改善箇所説明図

改善措置の内容

■排気管詳細

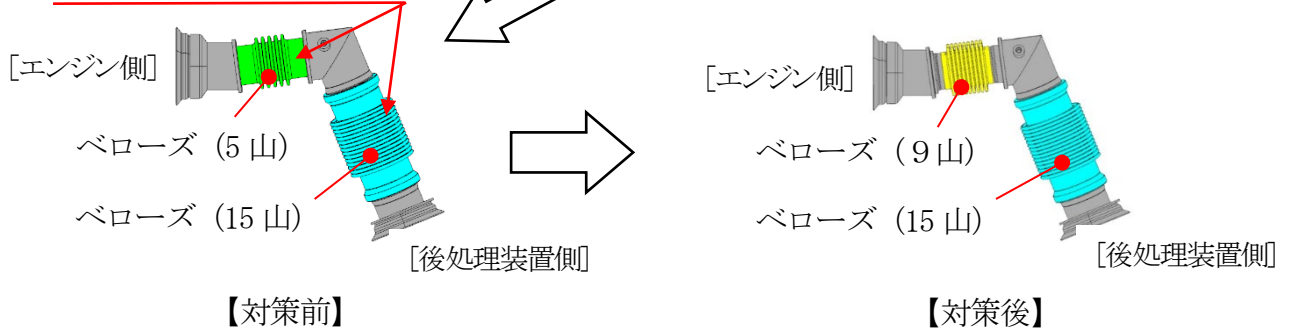
不具合（亀裂）発生部位

ブルドーザの排気管において、ベローズ部の溶接が不適切なものがある。また、排気管を車体に固定する構造が不適切なため、ベローズがねじれて組み付けられたものがある。そのため車体振動によりベローズ部に亀裂が生じ、ベローズが破断して排気ガスが漏れるおそれがある。

①排気管を対策品に交換する。

識別：排気管ベローズの山数にて識別する。
